# Verslag huishoudelijke elektrische installatie op laagspanning en zeer lage spanning

| Referentie: **009-20260731-01** | Datum controle: **31/07/2026** |

| Adres installatie: | **Rijmenamseweg 3 2, 2820 - Bonheiden** | Nummer teller(s): | **1sag1105355605** |

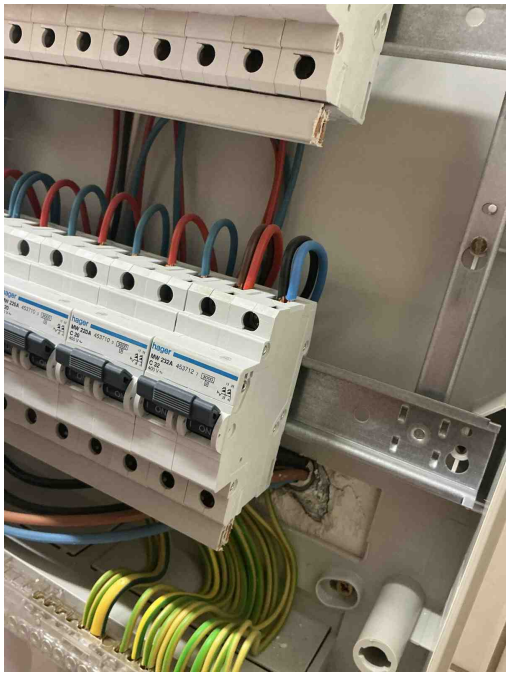
**T21** - Het elektrisch materieel is niet geplaats volgens de voorschriften van de fabrikant/ regels van goed vakmanschap . (Boek 1: 1.4.1.3)
*Opmerking: Ophanging vijzen niet afgedekt, camaansluiting niet afgedekt,*

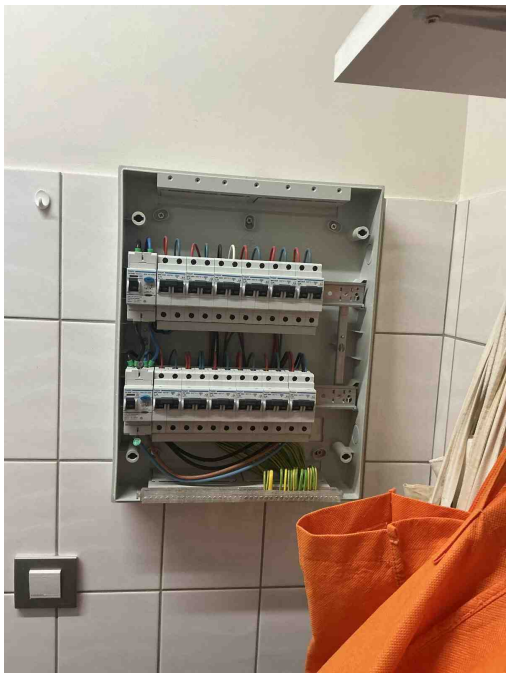
**T21** - Het elektrisch materieel is niet geplaats volgens de voorschriften van de fabrikant/ regels van goed vakmanschap . (Boek 1: 1.4.1.3)
*Opmerking: Ophanging vijzen niet afgedekt, camaansluiting niet afgedekt,*

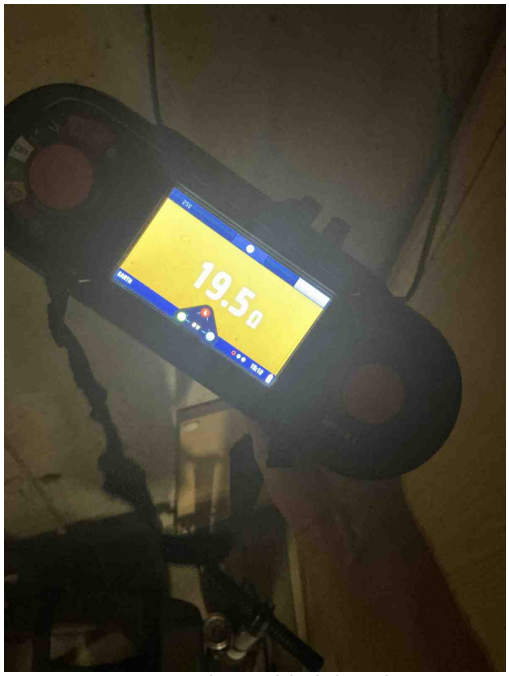
Klasse 0 is verboden

Lamp niet degelijk bevestigd
